山东大学（威海）图书馆主楼加固改造设计服务

招标答疑及回复（一）

（四）后环楼：智慧化学术交流与 innovation 空间

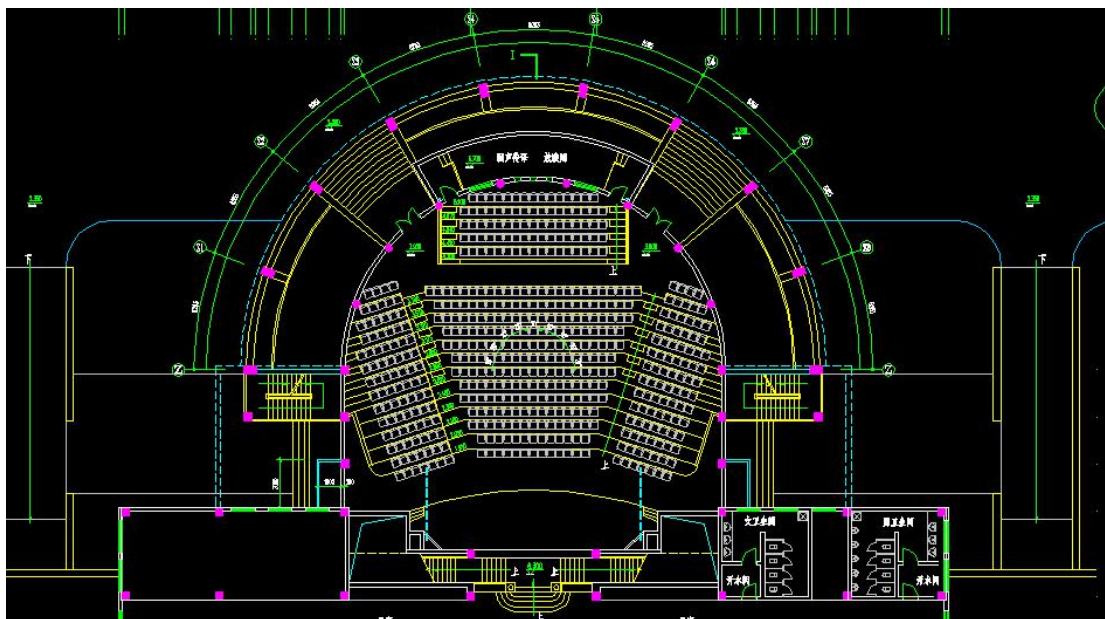
问题 7：沉浸空间为三层哪个区域？

- 三层中庭北侧电梯前室打通，连通南北。
- 三层中庭西北侧两个无窗房间打通，房间从北侧开门。
- 原三层沉浸空间入口改为主楼三层北侧长廊中间墙体开门。

回复：现图纸标注为会议室
